Progetto per la realizzazione di impianto eolico denominato "Poggio alle Pancole" Comune di Lajatico (PI).
Codice della procedura 7874 data di avvio 4-1-2022.

Progetto per la realizzazione di un impianto eolico, denominato "Poggio alle Pancole", costituito da n. 7 aerogeneratori, per una potenza complessiva pari a 42 MW, e delle rispettive opere di connessione alla RTN, da realizzarsi nel Comune di Lajatico (PI). Cod procedura 7874

OSSERVAZIONI – ALLEGATO 3

Estratto tavola 20V036_L_Visibilita_Lajatico_beni_A1_DEF.pdf

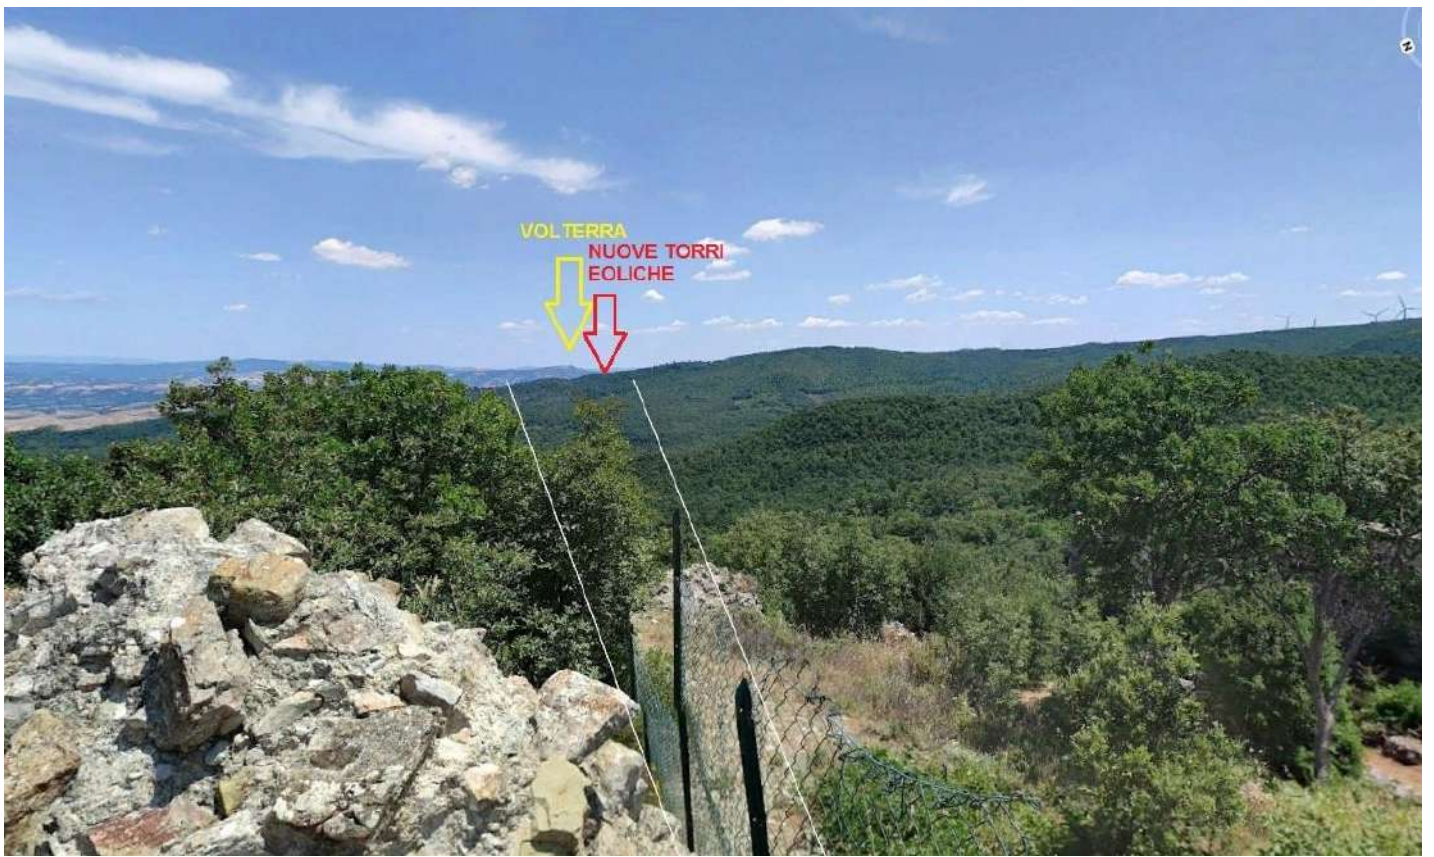
Il progetto del nuovo parco eolico invece è posto proprio lungo la direttrice Rocca di Pietracassia – Volterra, e le prime torri eoliche sono site ad una distanza molto ridotta dalla Rocca (meno di 2 chilometri). La realizzazione del Parco potrebbe perciò distruggere per sempre la più importante direttrice visiva storica che ancora possiamo apprezzare, con grave, insipiente e irreparabile danno al paesaggio, alla storia e alla cultura del territorio.

Vista dalla Rocca di Pietracassia verso Volterra – il nuovo parco eolico andrebbe ad impattare proprio sulla direttrice, e posto a meno di 2 chilometri, impedirebbe la vista di Volterra dalla Rocca; il parco eolico esistente, visibile sulla destra, è posto tra 4 e 6 chilometri, ed è èarzialemente nascosto da un colle più alto.

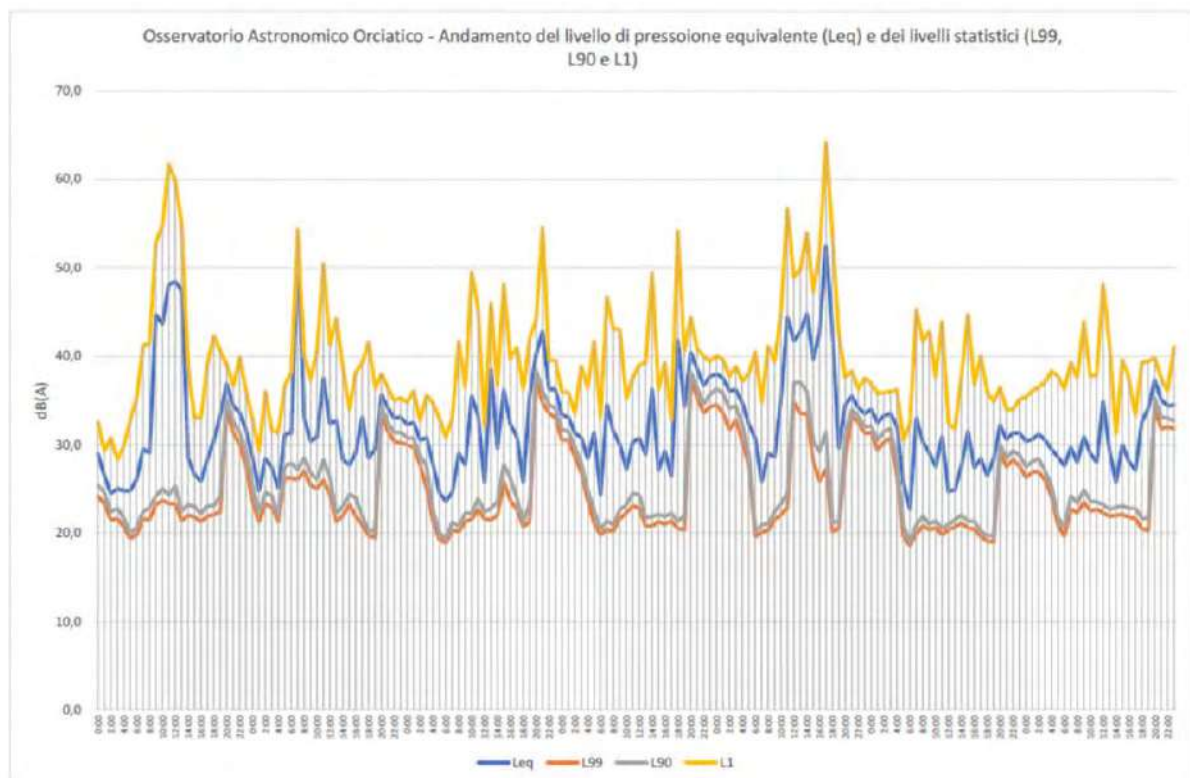
Se ne deduce che ipotizzando un abbattimento delle pareti inferiore a quello della valutazione e conforme alle stime riportate il criterio differenziale a finestre aperte si applica e SI SUPERA, sempre con riferimento ai bassi livelli di rumorosità registrati e che sono caratteristici della zona.

di pressione istantanea L1 si aggirano intorno ai 63 e 65 dB(A) o comunque superiori a 50 dB(A) e questo per periodi di 4 e 9 ore, quindi per buona parte della giornata.
